Č. j. KRPA-279308-1/ČJ-2020-0000DŽ

„Dostupné bydlení Kolovraty“ - stanovisko k připojení sousední nemovitosti k veřejně přístupné účelové komunikaci

Dostupné bydlení - Kolovraty

SITUACE - DOPRAVA

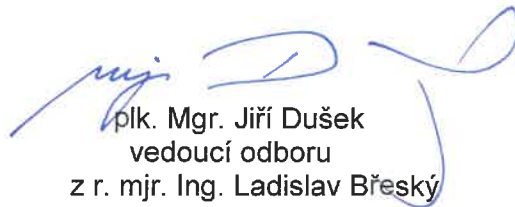
- připojení bude situováno a provedeno dle námi potvrzené situace, která je nedílnou součástí tohoto stanoviska,
- v rozhledových polích připojení nesmí být ani v budoucnu umístěny žádné překážky vyšší než 0,75m nad úroveň jízdního pruhu, pásu i sjezdu. Přípustné jsou ojedinělé překážky o šířce do 0,15m a ve vzájemné vzdálenosti větší než 10m (VO, dopravní značení, strom, apod.),
- pokud dojde v souvislosti s výstavbou k omezení provozu na komunikaci, požadujeme předložit k odsouhlasení návrh dopravně inženýrských opatření nejpozději 30 dní před předpokládaným zahájením prací, prostřednictvím příslušného silničního správního úřadu.
